ACTA DE JUNTA DE ACLARACIONES

LICITACIÓN PÚBLICA NACIONAL MIXTA
No. LO-011L5X002-E4-2018

“MANTENIMIENTO AL ALMACÉN CENTRAL DEL
CONALEP”

27 DE JUNIO DE 2018

BOTA AGUAS

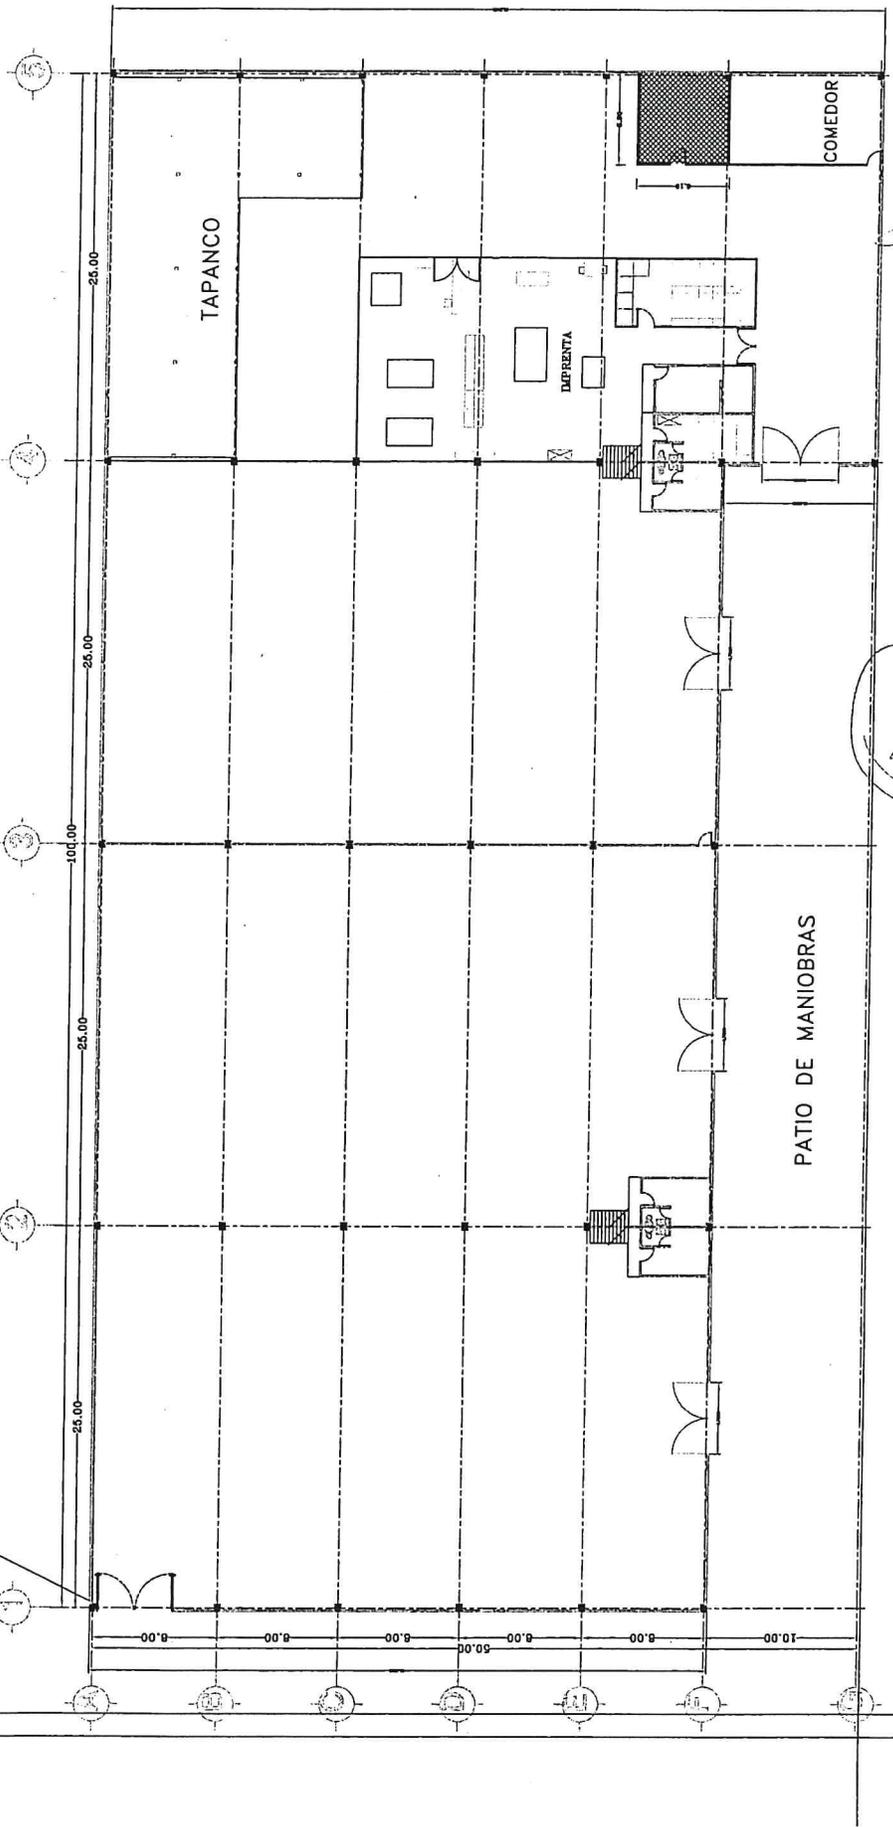
No. 6 - SUMINISTRO Y COLOCACION DE BOTAAGUAS CALIBRE 20, DESARROLLO DE 420mm; INCLUYE: PIJAS AUTORROSCANTE DIAMETRO 1/4"x3/4" DE LONGITUD CON ARANDELA PLASTICA (3 POR PANEL), MATERIAL, EQUIPO, HERRAMIENTA, CORTES, DESPERDICIO, ACARREOS, ANDAMIOS, PUNTALES, NIVELACION, PLOMEO, Y MANO DE OBRA P.U.O.T. (VER PLANO)

PREGUNTA 2.- Proporcionar plano de especificaciones

RESPUESTA: Se adjunta croquis solicitado a la presente acta.
